**КОЛЬЦА РЕЗЬБОВЫЕ С УКОРОЧЕННЫМ ПРОФИЛЕМ
для трубной цилиндрической резьбы
ДИАМЕТРОМ от 4" до 6"**

**ГОСТ
18932—73**

Изменение № 1 ГОСТ 18932—73 Кольца резьбовые с укороченным профилем для трубной цилиндрической резьбы диаметром от 4" до 6". Конструкция и основные размеры

Черт. 1

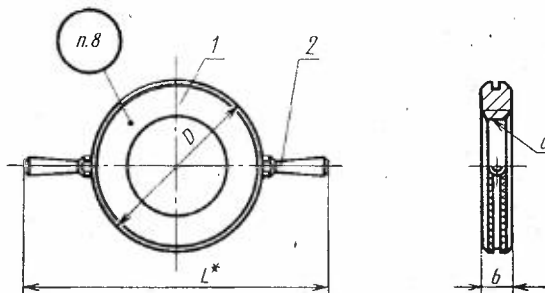
Пункт 2. Таблица 1. Графу «Обозначение колец» изложить в новой редакции:

Пункты 2, 3. Пример условного обозначения. Заменить слова: «болта с правой резьбой труб. 4''» на «наружной резьбы правой G4», «Кольцо 8216—0120» на «Кольцо 8216—0125», «Кольцо 8216—0120/001» на «Кольцо 8216—0125/001»

Обозначение колец

8216—0125

8216—0126

8216—0127

8216—0128

8216—0129

Черт. 2

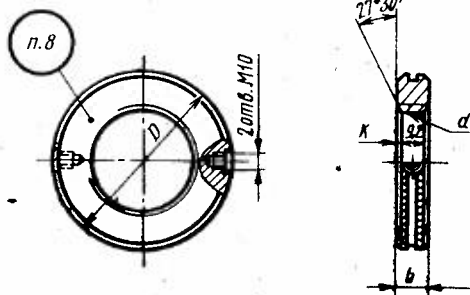
Пункт 3. Таблица 2. Графу «Обозначение колец» изложить в новой редакции:

Обозначение колец

8216—0125/001
8216—0126/001
8216—0127/001
8216—0128/001
8216—0129/001
